Oggetto: **TRACCIA DELLE ARGOMENTAZIONI DELL’AUDIZIONE del 27 gennaio 2015**
– **compendio della Relazione relativa al progetto di collegamento della linea ferroviaria Orte-Falconara con la Falconara-Bologna (cosiddetto bypass ferroviario). PRESUNTE IRREGOLARITA’, OMISSIONI E RISCHI nel progetto ferroviario di collegamento Orte – Falconara Marittima con la linea adriatica – nodo di Falconara Marittima (D.lgs 190/2002 – attuazione legge n° 443 del 21/12/2001)**

1 IL cosiddetto BY-PASS API

IL NODO FERROVIARIO DI FALCONARA MARIITIMA

Fig.7

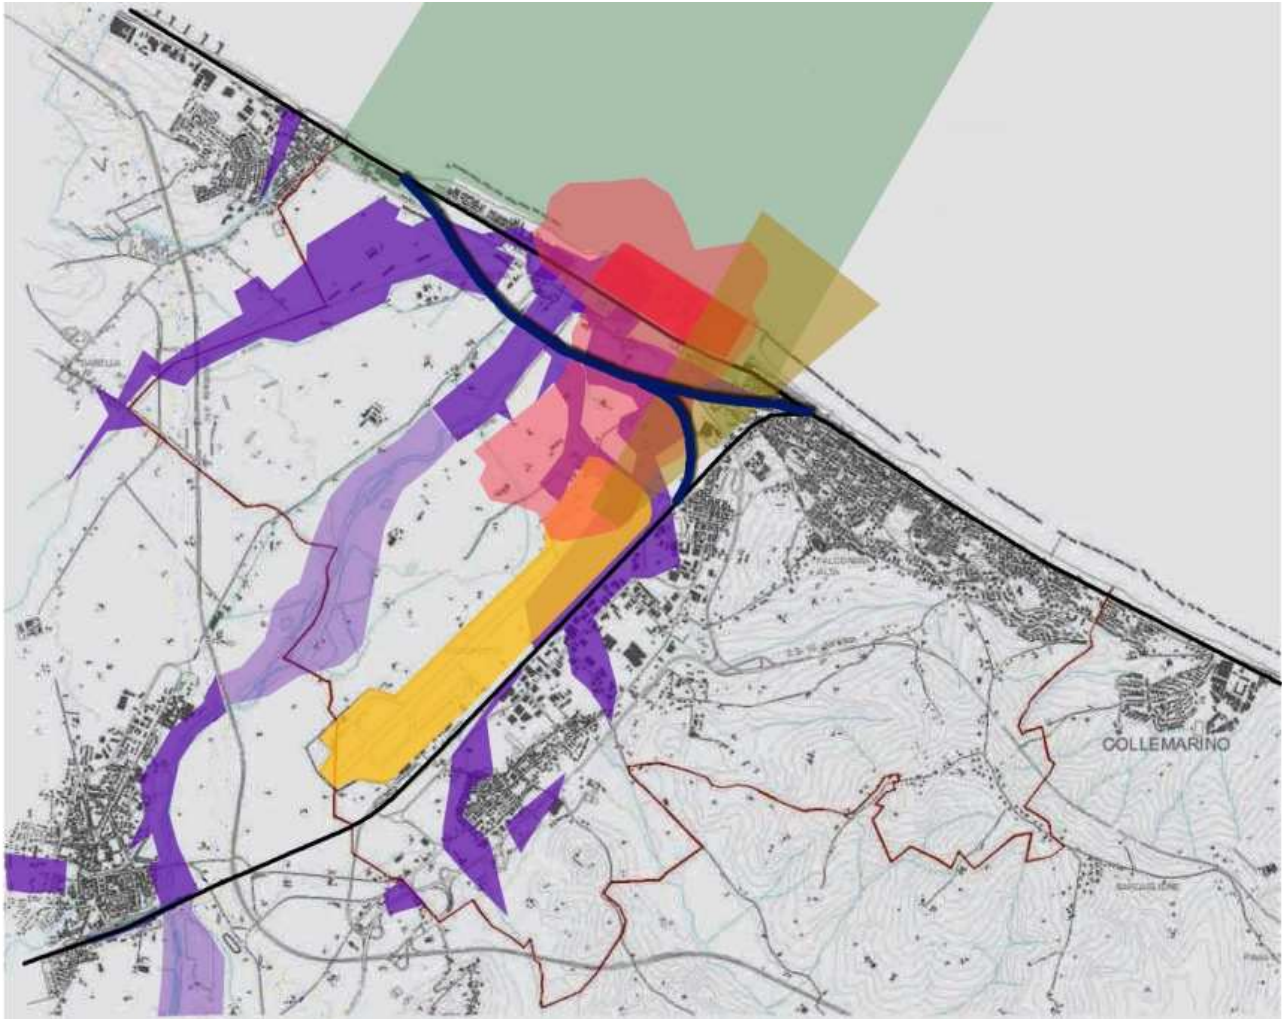
- Interseca l'area di influenza di eventuali **incidenti** all'API
- Ricade all'interno del **cono di atterraggio** dell'aeroporto
- Interseca ampie **zone esondabili** ad elevato rischio (**R4**)
- Interseca parti del **sito inquinato** di interesse nazionale (grave inquinamento del sottosuolo)
- Non consente l'**arretramento** futuro di un più ampio tratto di ferrovia e non può determinare la realizzazione di una nuova stazione all'incrocio delle direttrici ferroviarie.
- Il nuovo tracciato della linea adriatica risulta **incompatibile con l'alta velocità**.

Fig.15

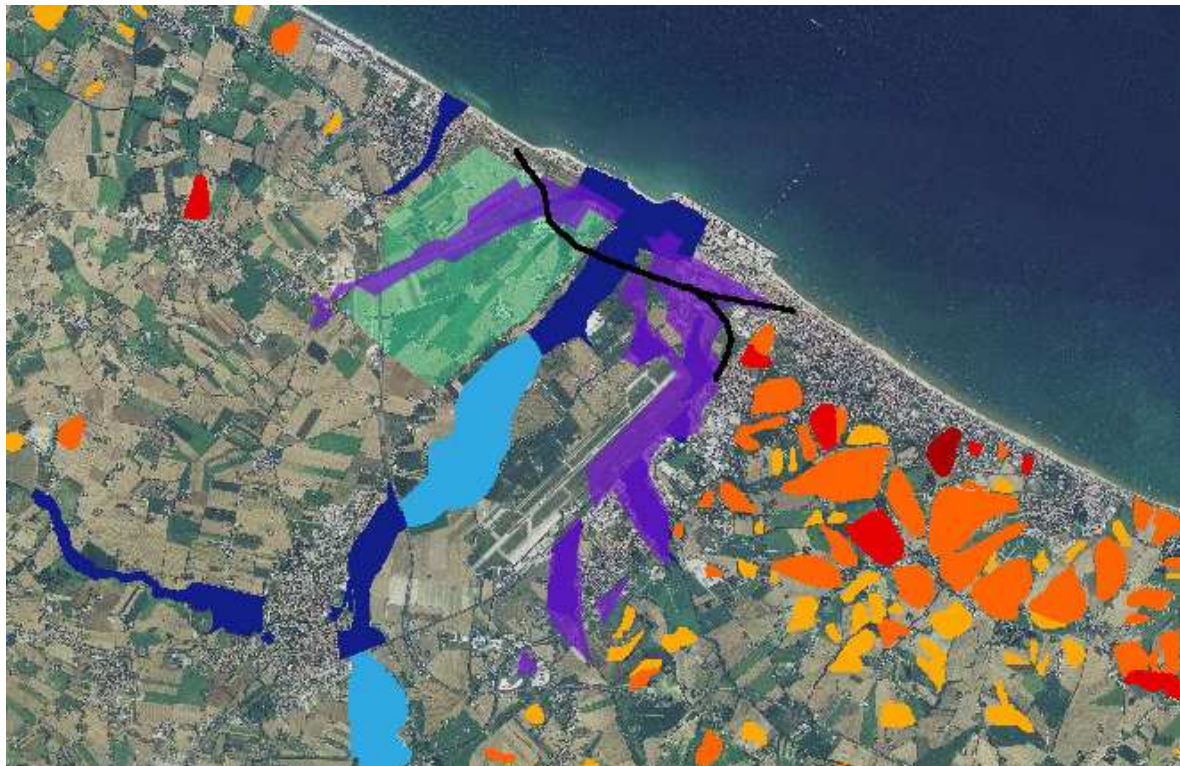
Il by-pass intercetta la gran parte delle aree esondabili, comprese quelle (in viola ■) relative al reticolo idrografico minore **SENZA ALCUNA VALUTAZIONE DELLE CONSEGUENZE AMBIENTALI** dell'interferenza generata con aree di particolare fragilità e molto esposte agli effetti dei cambiamenti climatici.

Fig.18

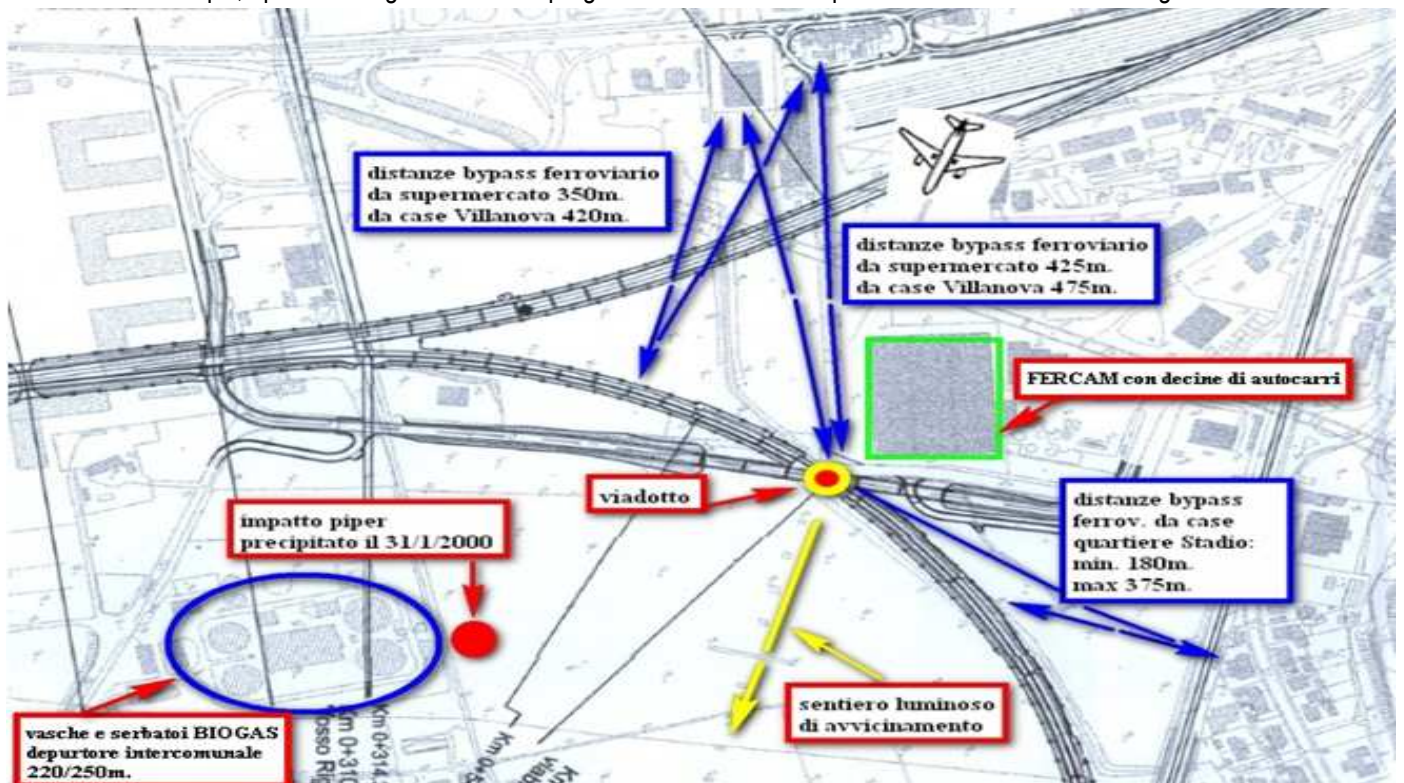
Quella che di seguito viene illustrata è la situazione che si verrebbe a determinare “sul campo” con il progetto del bypass ferroviario di RFI SpA, riprodotta dagli scriventi sul progetto definitivo di RFI SpA e su estratti di ortofoto Google Earth

Il sistema CALVERT dell'aeroporto di Falconara M. e ciò che si verrebbe a creare con il progettato bypass ferroviario di RFI SpA

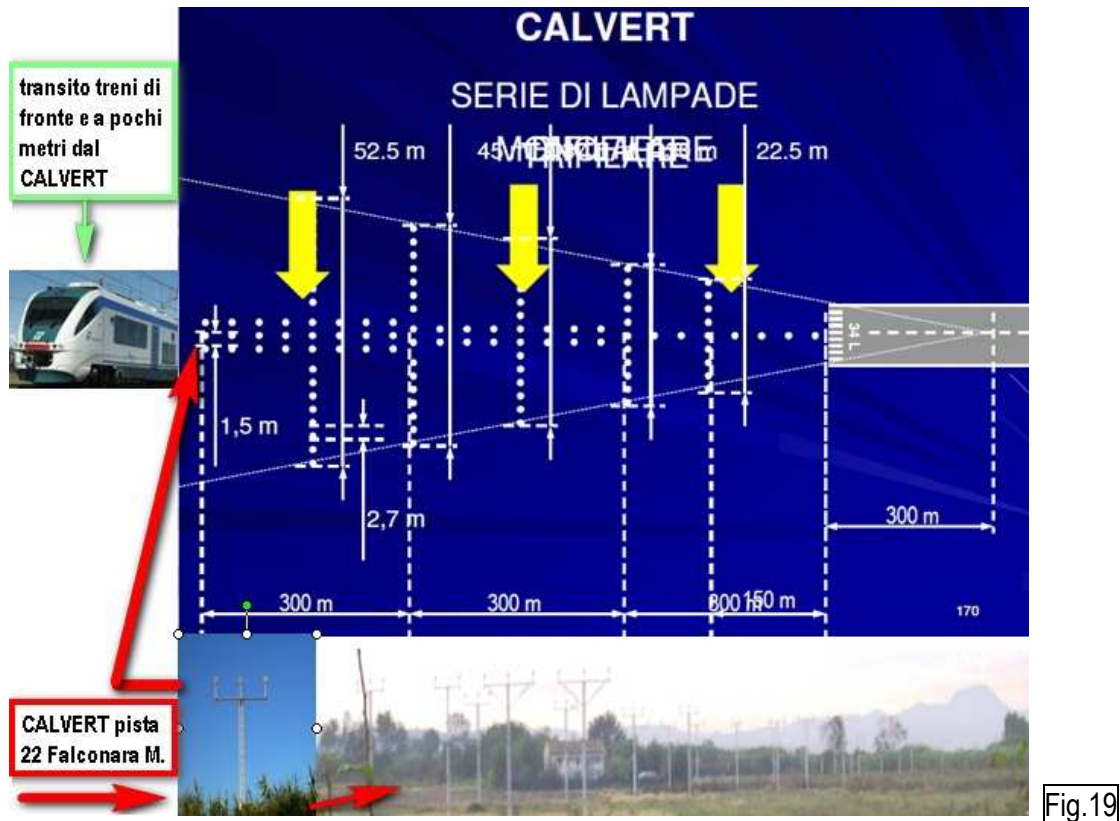
Spostando di 9 o 12m un traliccio con i fari del sistema luminoso Calvert - come previsto nel progetto definitivo di RFI SpA - si va ad incidere sulla **configurazione** e sulla **copertura** del sistema.

Qual è la garanzia che il sistema sia ancora ottimale per il pilota?

C'è garanzia che - con quella modifica - LA VISIONE DIRETTA DEL PILOTA gli consenta CON IMMEDIATEZZA di mantenere sotto controllo l'assetto dell'aeromobile rispetto al sentiero ottimale di discesa, l'asse pista e la distanza da essa?

Questa fase delicata è OGGETTIVAMENTE NON VERIFICABILE con simulazioni computerizzate poiché attiene unicamente alla visione diretta umana!

Fig.20

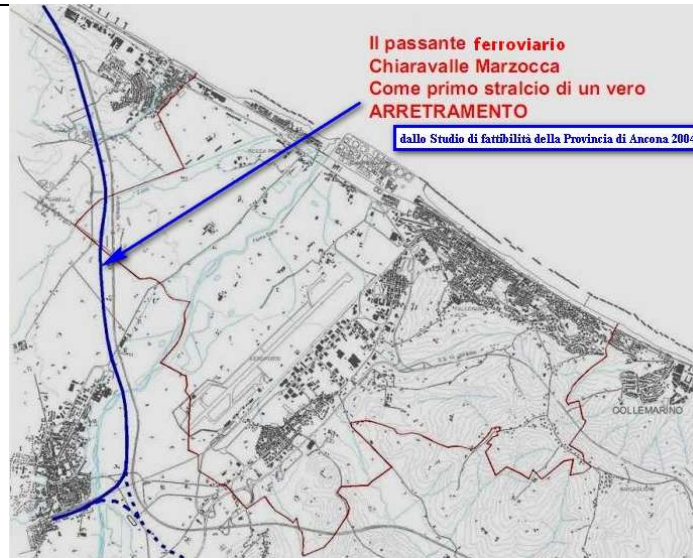
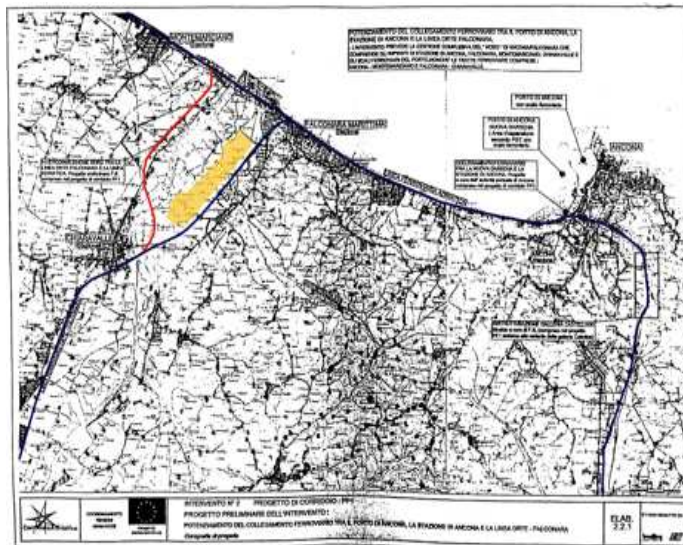
Come si vede, ambedue i progetti si sarebbero sviluppati a monte dell’aeroporto di Falconara Marittima.

Risulta chiaro come i due progetti alternativi per collegare la linea ferroviaria romana con l’adriatica avrebbero interferito marginalmente con l’aeroporto di Falconara M.

- Infatti mentre il progetto della *bretella ferroviaria* del 2000 o quello della Provincia di Ancona del 2004 avrebbero attraversato rispettivamente con 1 solo binario e 2 binari una porzione laterale della zona di tutela B della testata aeroportuale 04, **il progetto del bypass ferroviario è collocato con 3 binari al centro della zona di tutela B della testata aeroportuale 22 (tagliata trasversalmente in tutta la sua larghezza!) e – con 1 binario - nella zona di tutela A della testata 22.**
- Mentre sia il progetto della *bretella ferroviaria* del 2000 che quello della Provincia del 2004 si collocavano ad una distanza di circa 1000 m. dalla testata 04 della pista di atterraggio, **il progetto del bypass ferroviario si svilupperà con 1 binario fino a meno di 300 m. dalla testata 22 della pista e con 3 binari tra i 500 e 800 m. dalla testata 22 della pista.**

- Mentre sia il progetto della *bretella ferroviaria* del 2000 che quello della Provincia del 2004 NON disturbavano né il sentiero luminoso né il sistema strumentale ILS, il **bypass ferroviario si collocherà perpendicolarmente e di fronte al sentiero luminoso e potrebbe interferire con il sistema ILS.**
